女川原子力発電所2号炉
中央制御室について
(審査会合コメント回答)

平成31年4月23日
東北電力株式会社

1. 審査会合での指摘事項(一覧) (1/1)

図1 原子炉建屋ブローアウトパネル閉止装置 概要図

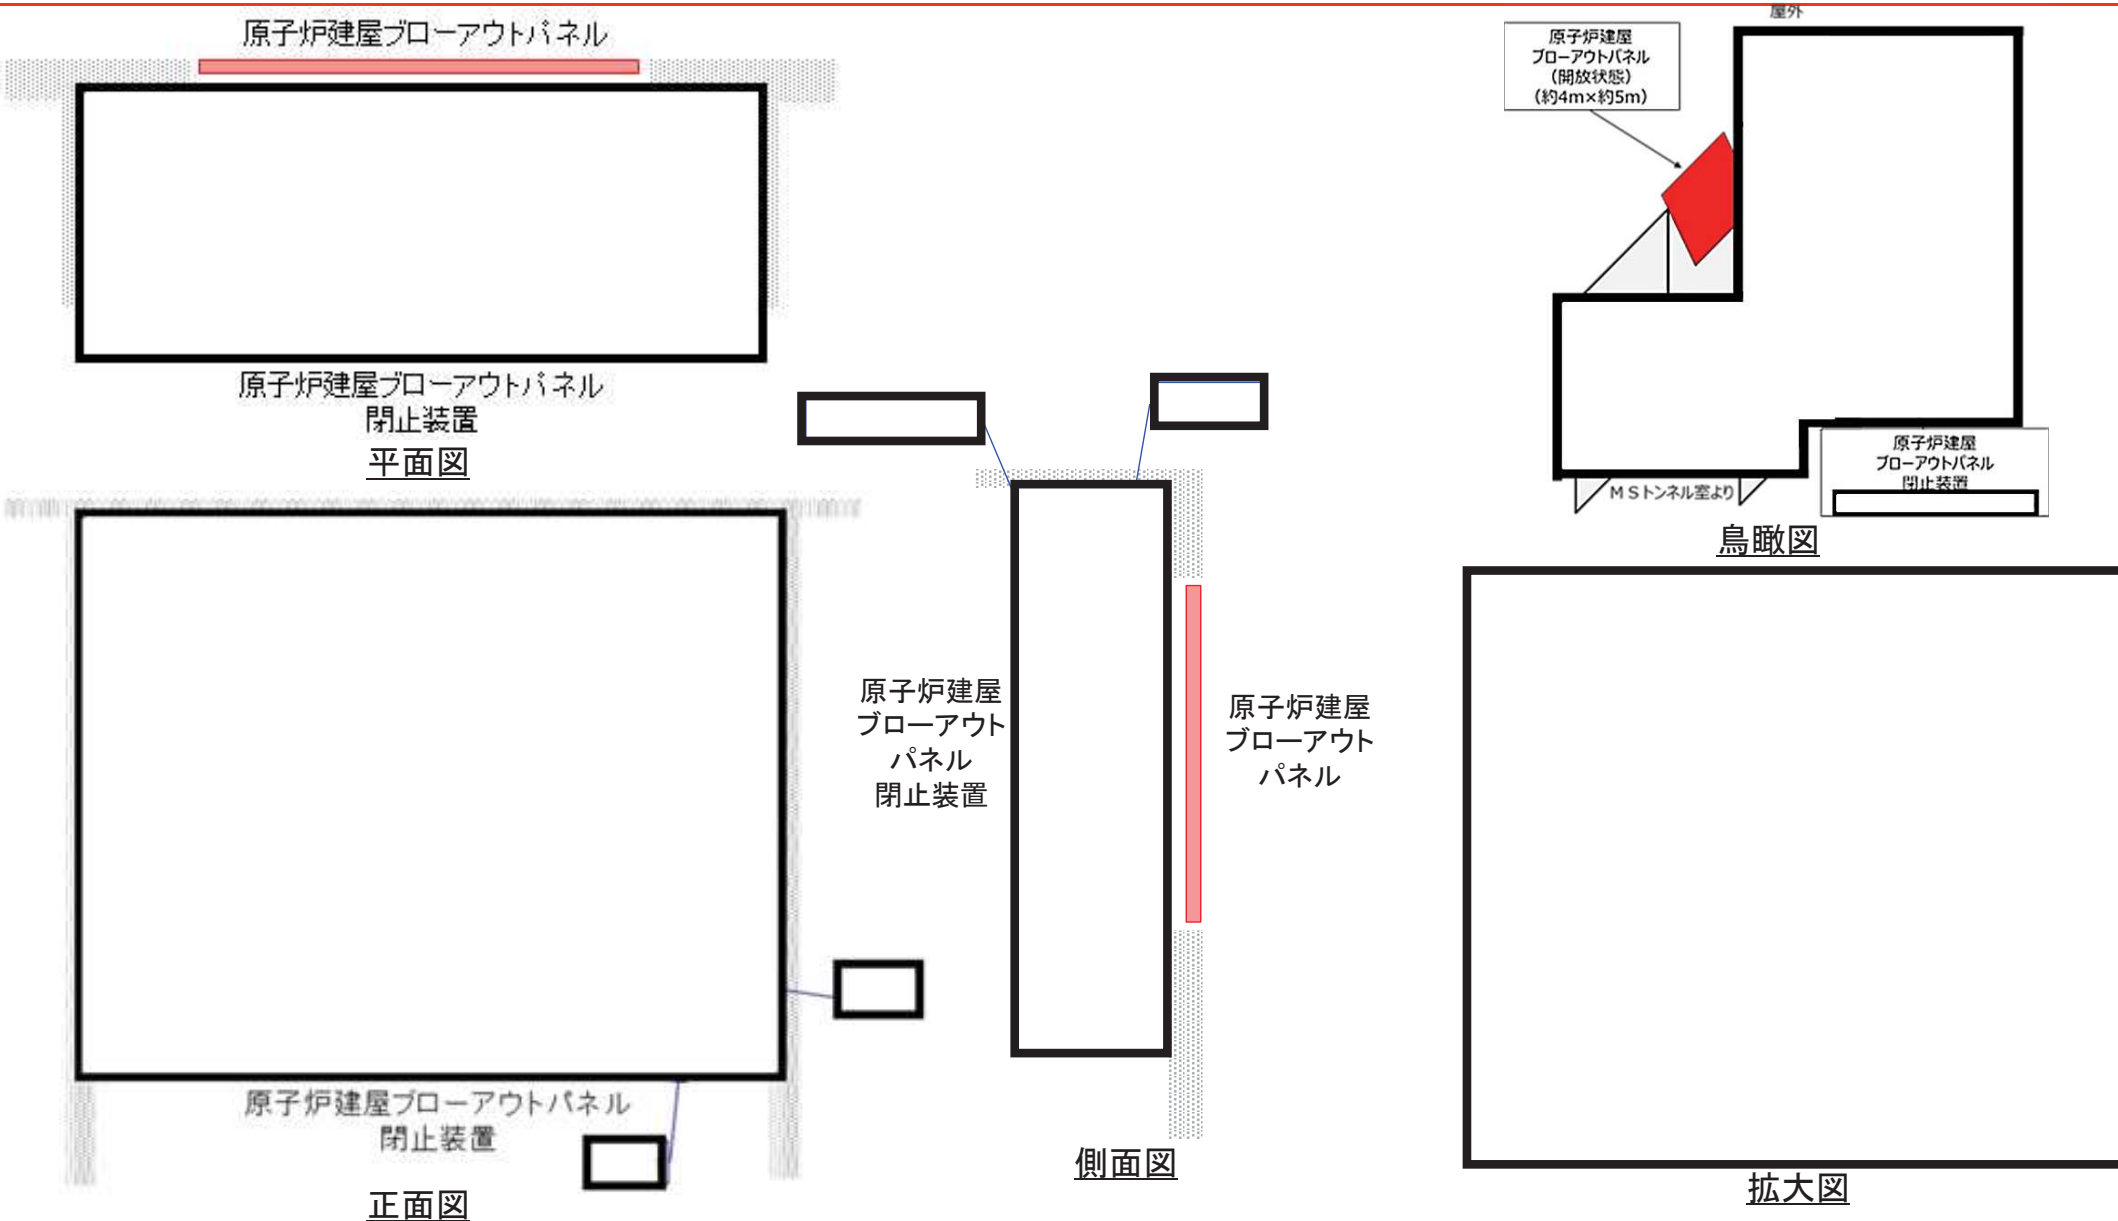
- ・原子炉建屋ブローアウトパネル及び原子炉建屋ブローアウトパネル閉止装置の要求機能に対する基本的設計方針について、考え方の詳細を整理して提示すること。
- ・原子炉建屋ブローアウトパネル閉止装置について、設置許可基準規則第59条及び同解釈を踏まえた上で、構造成立性及び設計方針の妥当性について、技術的根拠を含め、整理して提示すること。

- 原子炉建屋ブローアウトパネル閉止装置(扉方式)の概要を以下に示す。
- 原子炉建屋ブローアウトパネル閉止装置(扉方式)は、 気密性を確保する設計とする。
 - 通常運転時、 構造とする。
 - 閉止時は、電動にて駆動し、 気密性を確保し、さらに
 構造とする。
 - 原子炉建屋ブローアウトパネル閉止装置は、設置許可基準規則第59条の要求を踏まえ、容易かつ確実に閉止できるよう、非常用ガス処理系運転時の建屋負圧状態においてパッキンがより密着する方向(リークタイトとなる方向)に閉止する扉を設置する。
 - 原子炉建屋ブローアウトパネル閉止装置は、 により構成する設計とする。1枚当たりの大きさは、小さい方がメンテナンス性に優れ、また個々の扉の耐震性も向上するが、一方で原子炉建屋ブローアウトパネルへの流路の確保の観点からは、枚数が増えることで構造材が増え流路抵抗が増加すること等を考慮し、必要な流路面積を確保可能な枚数を設置する。
 - また、現場において、、扉を人力により閉止した後に、 ことで、現場における人力による操作が可能な設計とする。
 - 現在計画中の原子炉建屋ブローアウトパネル閉止装置の概要図を図1に、現場における人力操作の概要図を図2に示す。

図3 中央制御室からの原子炉建屋ブローアウトパネル閉止装置の閉止手順タイムチャート

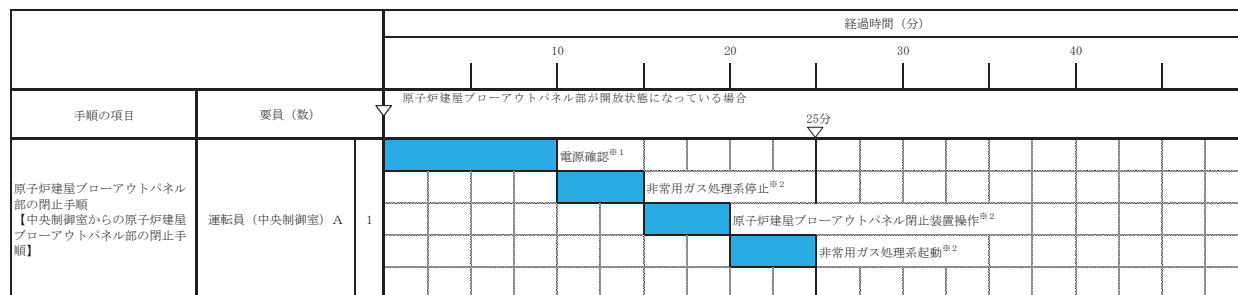
原子炉建屋ブローアウトパネル閉止装置について、構造の見直しによる影響が無いと判断した理由について、技術的根拠をもって提示すること。

- 原子炉建屋ブローアウトパネル閉止装置(扉方式)については、運転員1名により中央制御室から遠隔操作で5分以内に閉止できる設計とし、手順を整備している。これは従前のダンパ方式から変更はないことから構造変更による影響はない。中央制御室からの原子炉建屋ブローアウトパネル部の閉止手順のタイムチャートを図3に示す。
- 原子炉建屋ブローアウトパネル閉止装置に期待する可能性のある有効性評価(雰囲気圧力・温度による静的負荷(格納容器過圧・過温破損))では、事象発生後60分までに原子炉建屋ブローアウトパネル閉止装置の閉止操作を実施することとしている。扉方式は、運転員1名により中央制御室から遠隔操作で5分以内に閉止できる設計であり、ダンパ方式の場合から変更がなく、事象発生後60分までの閉止操作が可能であることを確認している。
